LC No. BID – TRANS – 001-2018

**CONSULTORÍA PARA EL DISEÑO DEL SISTEMA DE INTERCONEXIÓN ELÉCTRICA
ECUADOR - PERÚ A 500 kV**

CIRCULAR N° 03 (ENMIENDAS A LAS SP)

Figura 1. Esquema de mojón con placa;

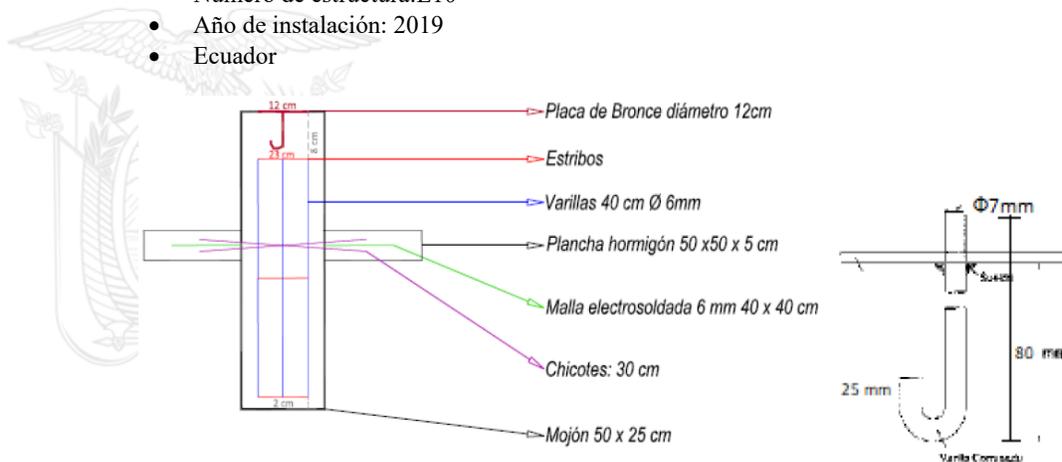
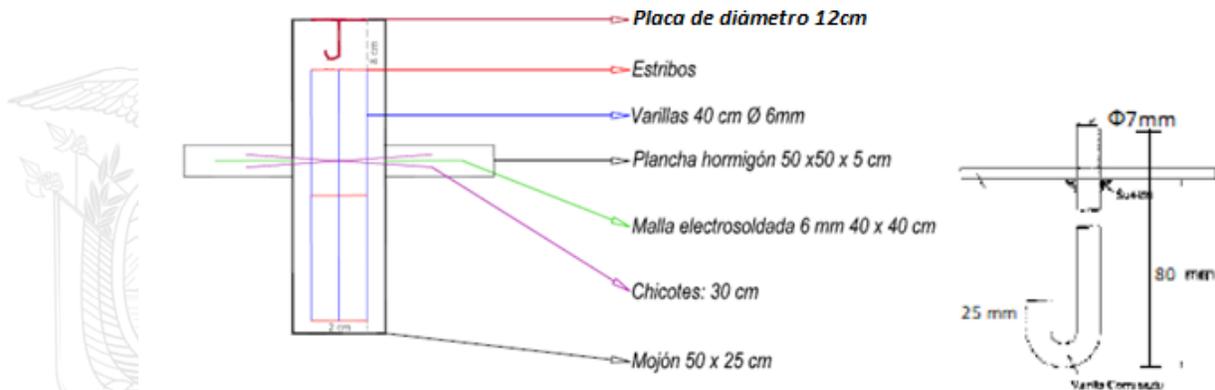
La monumentación de los vértices de referenciación se realizará conforme a la Figura 1; **la placa de información será de bronce o aluminio y el texto deberá ser indeleble para lo cual podrá ser en alto o bajo relieve (tallado).**

La placa deberá contener al menos los siguientes datos:

- CELEC EP-TRANSELECTRIC.
- Nombre de la Línea de transmisión: Línea de Transmisión Chorrillos – Pasaje de 500 kV
- Figura de torre de transmisión: entregará CELEC EP-TRANSELECTRIC (**logotipo**)
- Número de vértice: V01
- Número de estructura: E10
- Año de instalación: 2019
- Ecuador

El hormigón tendrá una resistencia de $f'c$: 180 kg/cm², los estribos tendrán un recubrimiento mínimo de 1 cm.

La rosca del perno será de acero inoxidable para evitar su deterioro y su rosca compatible con equipos topográficos.
